Parecer da Comissão de Avaliação

**Verificação da Conformidade Ambiental do Projeto de Execução
AIA3462(RECAPE)**

**Linha Vermelha entre São Sebastião e Alcântara - Empreitada de
Conceção e Construção do Prolongamento da Linha**

Figura 1: Solução do Estudo Prévio e Solução do projeto de Execução.

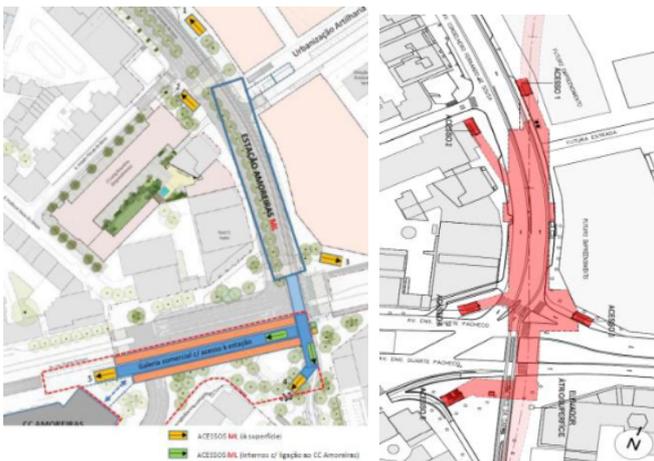
A solução de implantação definida em Projeto de Execução difere da solução do estudo Prévio, fundamentalmente no que respeita aos acessos a criar, em resultado do carácter vinculativo da definição e localização dos elementos emergentes apresentados no Programa Preliminar, que terá resultado da articulação entre o Metropolitano de Lisboa, a Câmara Municipal de Lisboa e a Junta de Freguesia de Campolide.

No que concerne ao perfil longitudinal, verifica-se que no projeto de Execução há um ligeiro aprofundamento da implantação da estação passando, a profundidade prevista para a via, a ser de 19,5 m, contrariamente aos 18,5 m registados no Estudo Prévio.

Figura 3: Solução do Estudo Prévio e Solução do projeto de Execução.

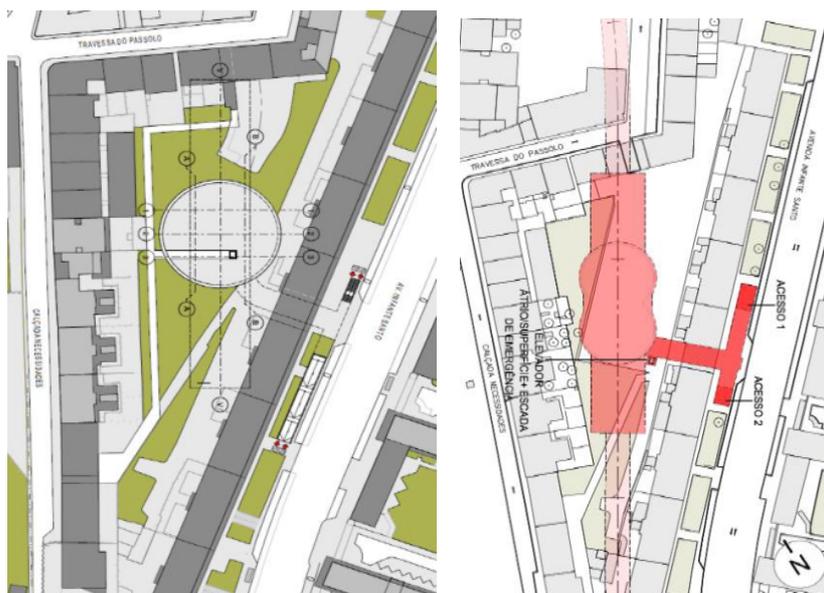
A Estação ficará localizada entre a Av. Infante Santo (a este), a Calçada das Necessidades (a oeste) e a Travessa do Possolo (a norte), com o eixo da estação ao Pk 2+507, na solução apresentada em Estudo Prévio submetido a AIA, e ao Pk 2+518 para a solução desenvolvida em Projeto de Execução.

No que concerne ao perfil longitudinal, verifica-se que para as duas soluções a profundidade prevista para a via situa-se na ordem dos 29 m, ficando o topo do túnel a uma profundidade superior a 15 m.

Figura 5: Estudo Prévio e Projeto de Execução.

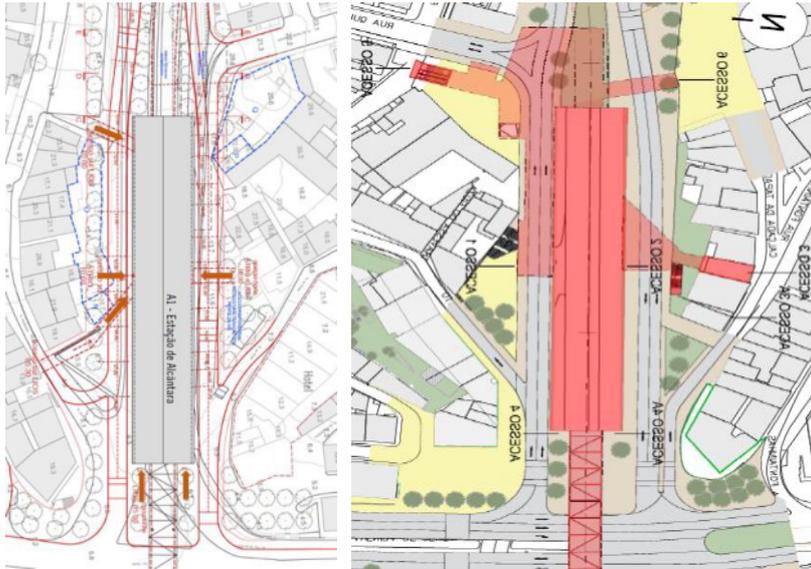
No Estudo Prévio, esta estação encontrava-se implantada ao Pk 3+524, a uma cota de implantação da via de 14,80, sendo que a cota do terreno nesta zona se situa aproximadamente no valor 8. Acresce que na solução desenvolvida em Projeto de Execução se mantiveram inalteradas quer a localização quer a cota de implantação na via, assim como a cota do terreno.

Figura 6: Novas acessibilidades à Ponte 25 de Abril.

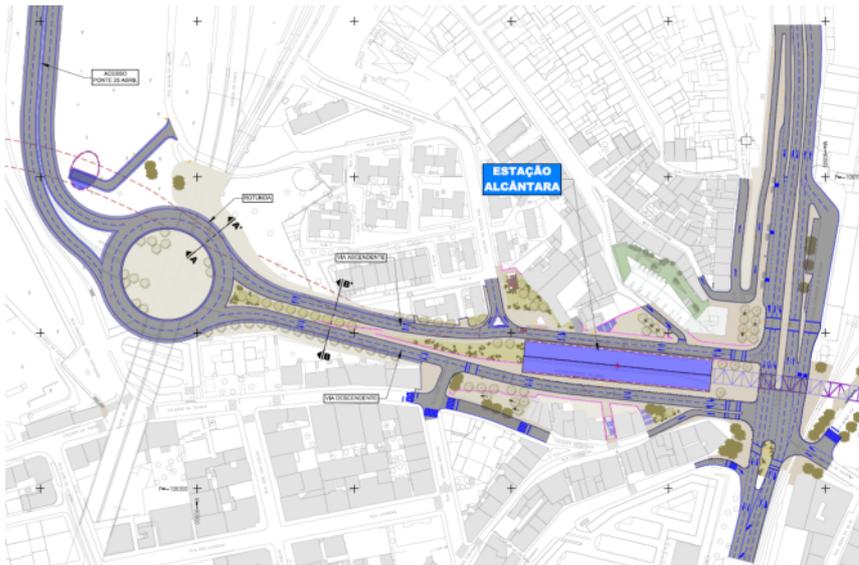
Outro dos aspetos a salientar prende-se com os novos acessos à Ponte 25 de Abril que terão de ser criados.

A solução apresentada em Projeto de Execução difere da solução considerada no Estudo Prévio submetido a AIA, no essencial, pela criação de uma rotunda a jusante da Estação de Alcântara, rotunda essa que permitirá assegurar uma adequada reposição do acesso à ponte.

Figura 7: Projeção em planta sobre fotografia aérea do traçado na envolvente do ISA e Tapada da Ajuda.

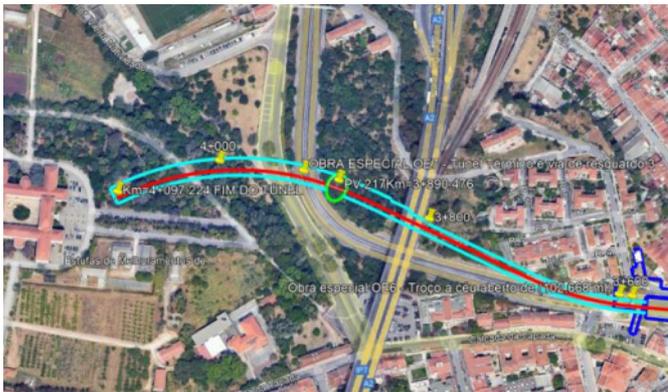
No que se refere ao troço a jusante da estação de Alcântara, importa avaliar a interferência deste sobre o território da Tapada da Ajuda e os terrenos associados ao Instituto Superior de Agronomia (ISA).

Para tal assume relevância a profundidade a que o Projeto se desenvolve entre o Pk 3+800 e o final do traçado.

Figura 12 – Figuras 3.85 e 3.153 do Relatório Base do RECAPE, Volume 21.2.

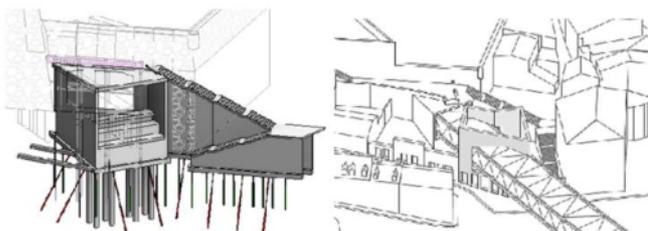
Os elementos apresentados não permitem aferir qualquer desenvolvimento da proposta, havendo inclusivamente diferenças de orientação de percurso entre os desenhos apresentados (ver Figura 12 - Figuras 3.85 e 3.153 do Relatório Base do RECAPE, Volume 21.2).

Ainda assim, e uma vez que a escadaria parece encostar-se à muralha e constituir um volume bastante significativo, deverá ser avaliada a pertinência desta pretensão em conjugação com uma melhor leitura do baluarte na sequência da demolição de edifícios que a ele estão acostados.

Figura 16: Corte Transversal estação de Alcântara

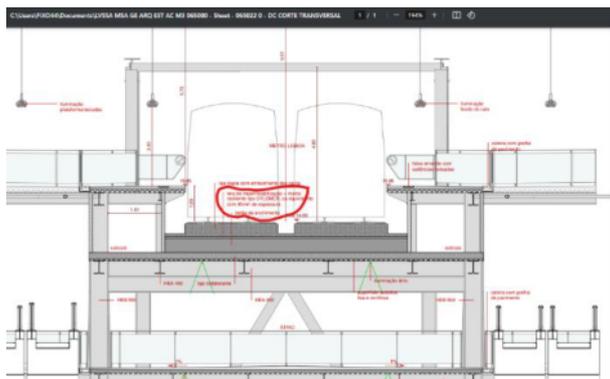
A implementação destes sistemas de captação de corrente, como barras de cobre longitudinais e transversais instaladas sob a via na laje de betão em simultâneo com cabos instalados em paralelo com esta nas caleiras laterais da via, é essencial para prevenir a corrosão eletrolítica das estruturas metálicas. A omissão destas medidas pode resultar em danos significativos e nefastos para as infraestruturas ou estruturas da RFN ou de terceiros.

A título de exemplo veja-se o corte transversal da estação de Alcântara na figura seguinte onde apenas consta uma tela + manta de isolamento. Acresce referir que não estão presentes isoladores de apoio entre os carris e a laje de betão, bem como está omissa o 3º carril de alimentação de tração.

Figura 17- Corte longitudinal para o atravessamento do canal ferroviário/catenária

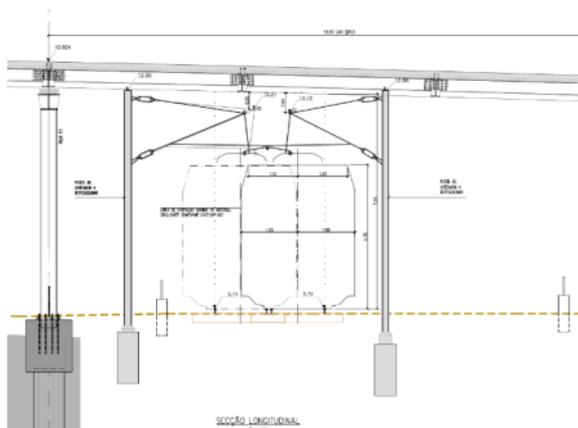
No que se refere a **distâncias de segurança**, é referido que *“deve ser assegurada uma distância de segurança elétrica adequada entre o viaduto e às partes em tensão da catenária. Deve ser considerada uma guarda de ar mínima não inferior a 50cm, incluindo na fase de execução para elementos provisórios ou definitivos.”*

Relativamente à questão levantada, informa-se que para a situação atual não será possível assegurar as distâncias de segurança regulamentares para o atravessamento em viaduto sobre o Vale de Alcântara, como se mostra na Figura abaixo e se apresenta na peça desenhada do Anexo VI ao presente documento.

Face a esta situação prevê-se no Projeto de Execução a necessidade de desenvolvimento do Projeto de Catenária em que se prevê o reposicionamento dos respetivos postes, garantindo-se, para o novo posicionamento as distâncias de segurança necessárias. O desenvolvimento do Projeto de Catenária deverá ser realizado em articulação com a IP.

Figura 18: Diagrama do Processo Construtivo do Viaduto de Alcântara na Fase 5

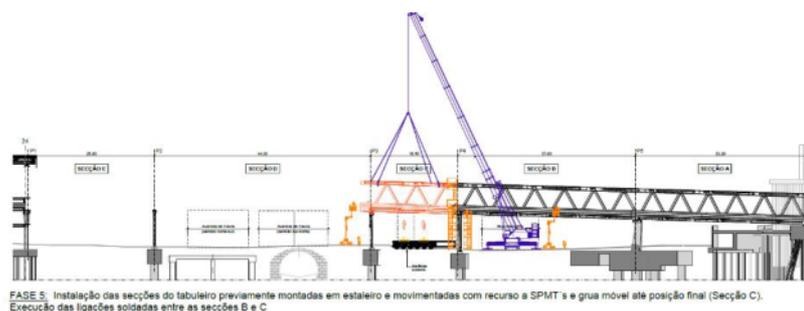
Relativamente às estruturas ferroviárias existentes, verifica-se que apenas no decurso da Fase 5 do Processo construtivo haverá interferência com a via-férrea existente, sem que se preveja a ocorrência de solicitações diferenciadas sobre a mesma, embora nesta fase se perspetive a necessidade de interromper a circulação de comboios para permitir a colocação da secção C do viaduto (Figura 18).

Destaca-se que a interrupção da circulação ferroviária bem como a ocupação, ainda que temporária da via-férrea deverá ser alvo de autorização por parte da IP e de articulação com esta entidade.

Figura 1 – Corte Transversal estação de Alcântara

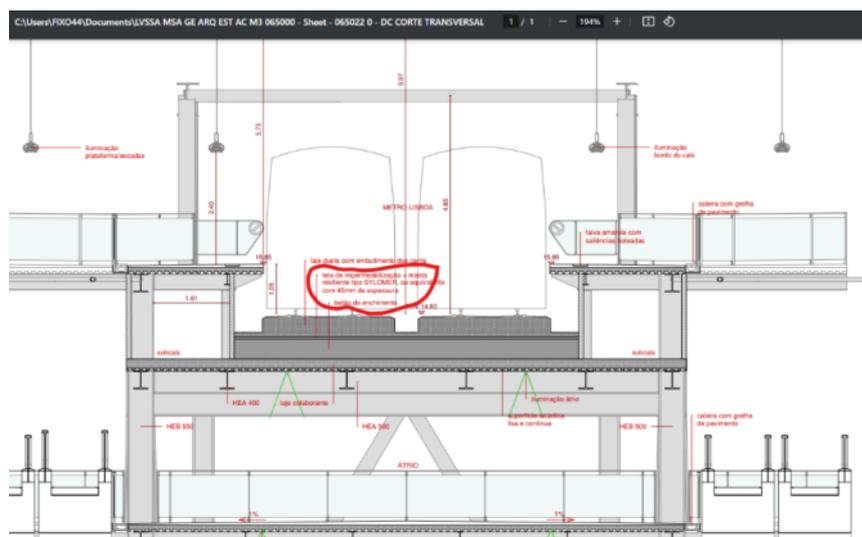
A implementação destes sistemas de captação de corrente, como barras de cobre longitudinais e transversais instaladas sob a via na laje de betão em simultâneo com cabos instalados em paralelo com esta nas caleiras laterais da via, é essencial para prevenir a corrosão eletrolítica das estruturas metálicas. A omissão destas medidas pode resultar em danos significativos e nefastos para as infraestruturas ou estruturas da RFN ou de terceiros.

A título de exemplo veja-se o corte transversal da estação de Alcântara na figura seguinte onde apenas consta uma tela + manta de isolamento. Acresce referir que não estão presentes isoladores de apoio entre os carris e a laje de betão, bem como está omissa o 3º carril de alimentação de tração.
